**ARPAT - DIREZIONE TECNICA - Settore VIA/VAS**  
Via Porpora, 22 - 50144 - Firenze

**Oggetto:** AUTOSTRADA A1 MILANO-NAPOLI - Tratta Barberino di Mugello/Firenze Nord -  
Commento al rapporto TECNE sull'attività di monitoraggio trimestre *Luglio-Settembre*  
2021.

Figura 1: stazione di monitoraggio fissa A1-BF-BM-A3-04 (media giornaliera PM10 e PM2.5), stazione di monitoraggio mobile A1-BF-BM-A2-01 (media giornaliera PTS), dati III trimestre 2021.

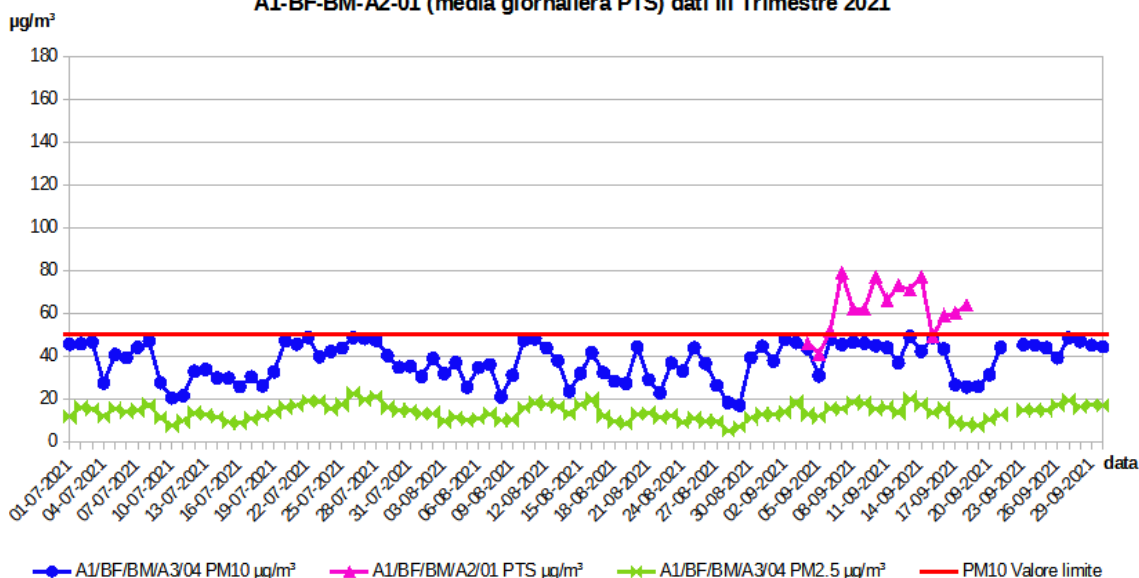
In generale si rileva che le concentrazioni di PTS seguono sostanzialmente - come atteso - l'andamento delle concentrazioni di PM10 e PM2.5 registrate dalla vicina stazione in continuo A1-BF-BM-A3-04 (Figura 1).

Figura 2: stazione di monitoraggio fissa A1-BF-BM-A3-04 (media giornaliera PM10), confronto con la media delle contemporanee concentrazioni di PM10 delle stazioni regionali di monitoraggio (RRT-FI Agglomerato di Firenze) urbane traffico e urbane fondo prese come riferimento, dati III trimestre 2021.

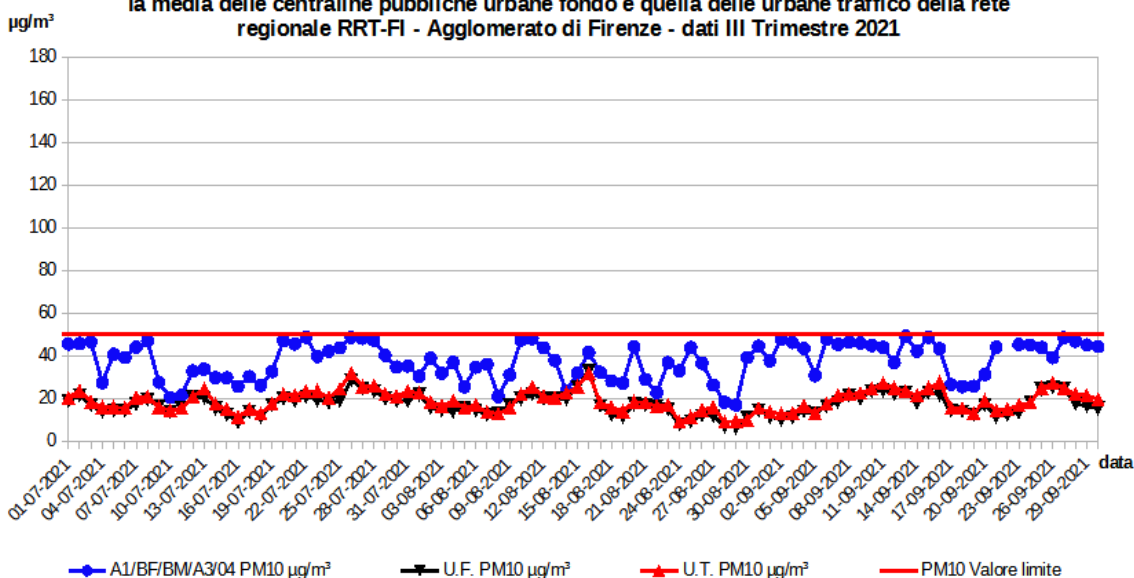
*Risultati del monitoraggio:* i valori degli inquinanti gassosi ( $\text{NO}_2$ ,  $\text{NO}_x$ ,  $\text{O}_3$  e  $\text{C}_6\text{H}_6$ ) si sono mantenuti al di sotto dei limiti di legge e gli andamenti sono quelli attesi per ciascun inquinante. Relativamente al PM10 le concentrazioni seguono l'andamento delle concentrazioni di PM2.5 (Figura 1). Dalle elaborazioni eseguite da ARPAT sui dati registrati si evidenzia tuttavia una significativa presenza nel parametro PM10 di componente "coarse". Inoltre si segnalano **quarantasei (46)** casi in cui il valore di PM10, pur essendo inferiore al valore limite giornaliero, risulta superiore oltre le 20 unità alla corrispondente media delle concentrazioni di PM10 rilevate nell'Agglomerato fiorentino (Figura 2).

Dal grafico di Figura 2 si notano alcuni "picchi" di PM10 registrati alla stazione A1-BF-BM-A3-04 rispetto ai valori rilevati dalle altre stazioni pubbliche. Inoltre, la media mensile della stazione A1-BF-BM-A3-04 di ogni mese è risultata significativamente superiore rispetto sia alle medie di analoghi trimestri della fase *corso d'opera* degli ultimi anni, sia alla media delle campagne di monitoraggio *ante operam*.

Figura 5: grafici di correlazione tra persistenza oraria giornaliera del vento e scarto tra le medie giornaliere della stazione A1-BF-BM-A3-04 e la corrispettiva media delle stazioni della Rete regionale nell'Agglomerato di Firenze.

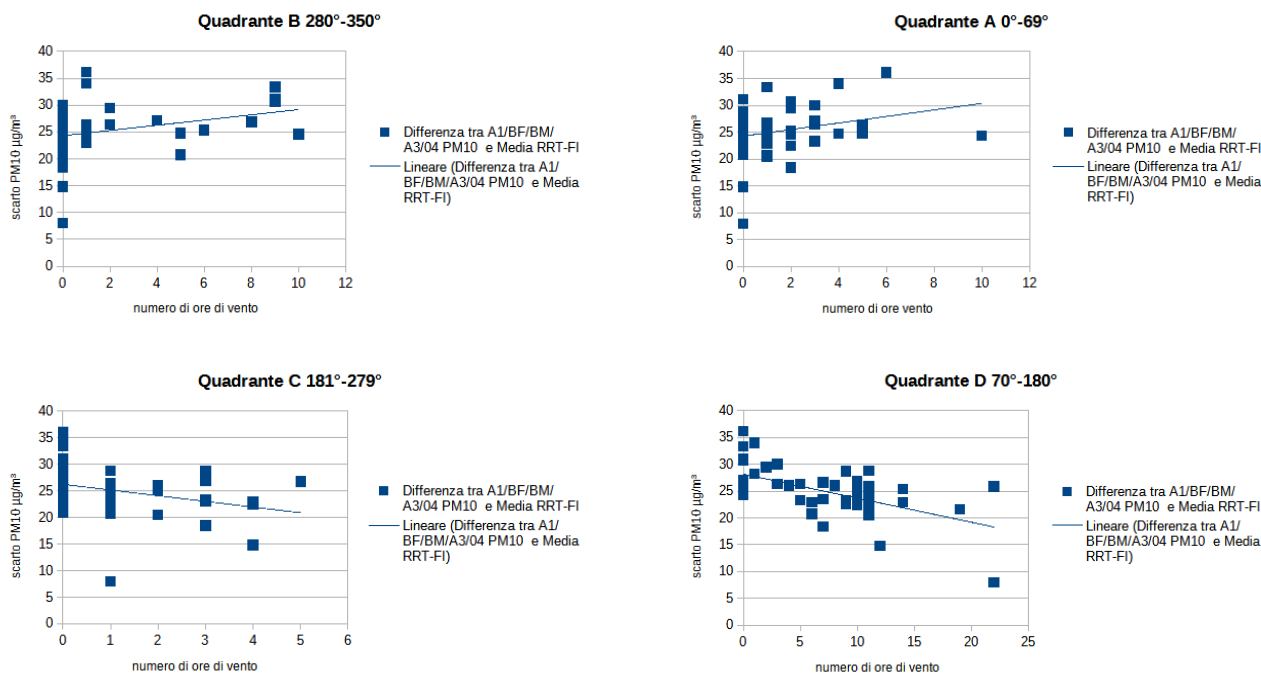
Dai grafici si può evidenziare che:

- le medie orarie del vento proveniente dal quadrante A (quadrante maggiormente rappresentativo della viabilità in direzione di Barberino del Mugello) e dal quello B (quadrante maggiormente rappresentativo del cantiere CA05 e dell'impianto di betonaggio), trovano una certa correlazione con gli scarti di PM10;
- le medie orarie del vento proveniente dal quadrante C, maggiormente rappresentativo della viabilità in direzione di Croci di Calenzano, non trovano correlazione con lo scarto di PM10;
- le medie orarie del vento proveniente dal quadrante D, ovvero il quadrante maggiormente rappresentativo dell'ex cantiere di edilizia privata, non trova correlazione con lo scarto di PM10.

L'approfondimento effettuato da ARPAT sulla correlazione tra la direzione dei venti e i dati di PM10 ha evidenziato che il maggior contributo di polverosità registrato dalla stazione avviene in giorni con assenza di pioggia e direzione prevalente dei venti dai quadranti correlati con le aree e le viabilità di

cantiere. In tale senso si chiede a TECNE di chiarire se ci sono state variazioni nell'attività di cantiere e, comunque, **si raccomanda di porre la massima attenzione nell'applicazione delle azioni di prevenzione e mitigazione che l'Impresa, secondo quanto indicato nel Capitolato Ambientale per la gestione dei cantieri, deve attuare per limitare l'impatto sulla qualità dell'aria.**

Figura 6: stazione di monitoraggio fissa A1-BF-CA-A3-05 (media giornaliera PM10 e PM2.5), stazioni monitoraggio mobili A1-BF-CA-A2-02, A1-BF-CA-A2-06 e A1-BF-CA-A2-14 (media giornaliera PTS), dati III trimestre 2021.

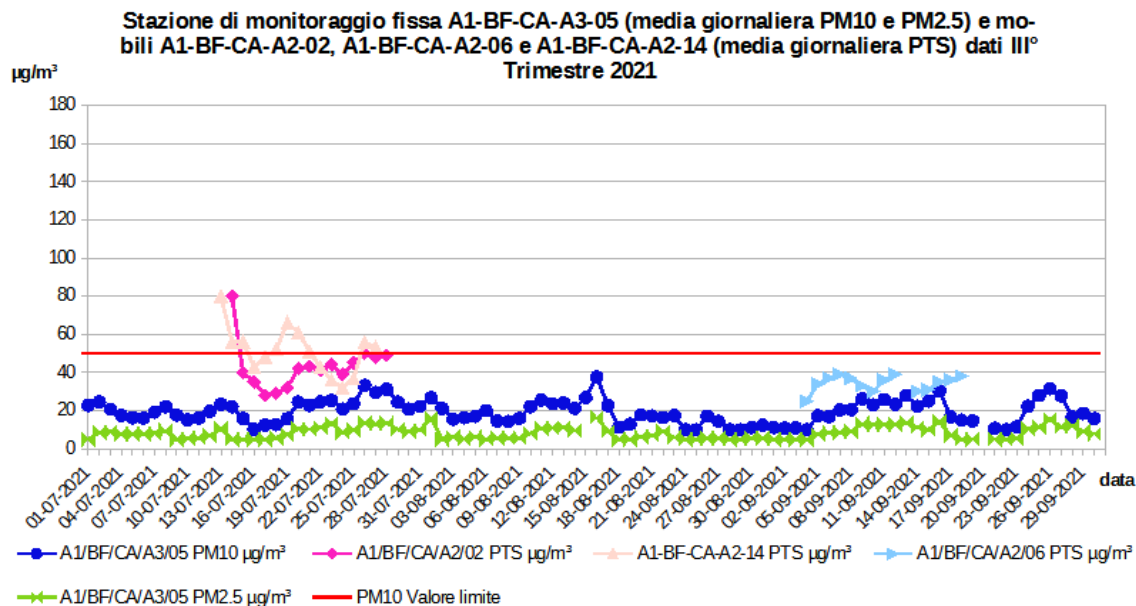
Il grafico di Figura 6 mostra l'andamento delle concentrazioni di PM10 e del PM2.5 registrate dalla stazione fissa A1-BF-CA-A3-05 e quelle delle PTS registrate dalle tre stazioni mobili A1-BF-CA-A2-02, A1-BF-CA-A2-06 e A1-BF-CA-A2-14. Non ci sono evidenze degne di nota.

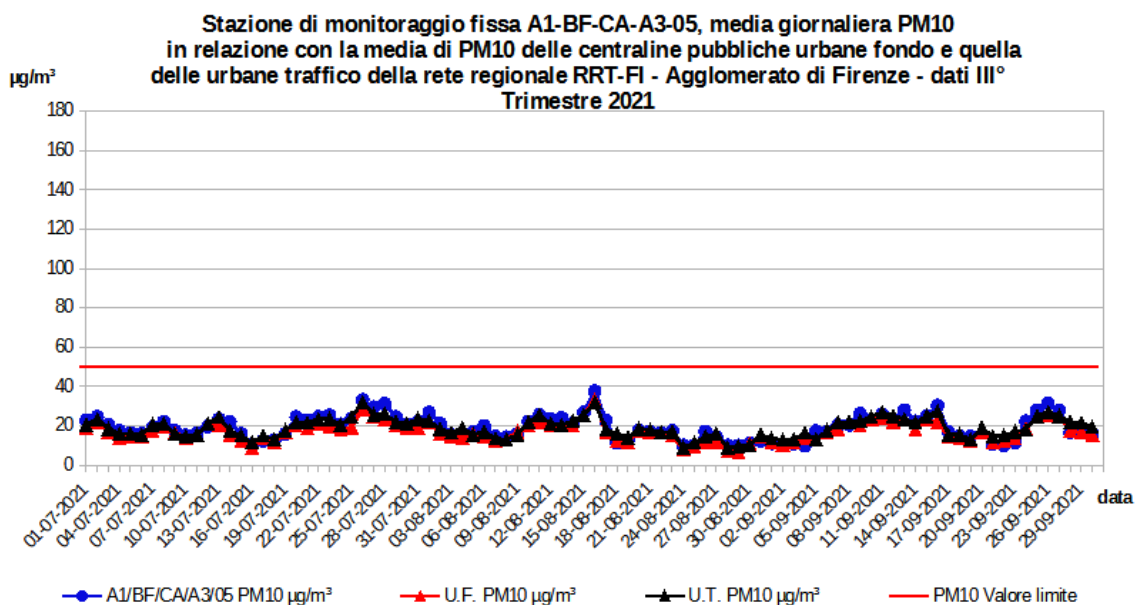
Nella Figura 7 le concentrazioni di PM10 rilevate dalla stazione di monitoraggio fissa A1-BF-CA-A3-05 (media giornaliera PM10) sono poste a confronto con le medie giornaliere delle concentrazioni di PM10 delle stazioni della Rete regionale prese come riferimento (fondo: FI-Scandicci e FI-Bassi; e traffico: FI-Gramsci, FI-Mosse). Si nota un sostanziale allineamento della stazione di cantiere con i valori delle stazioni pubbliche.
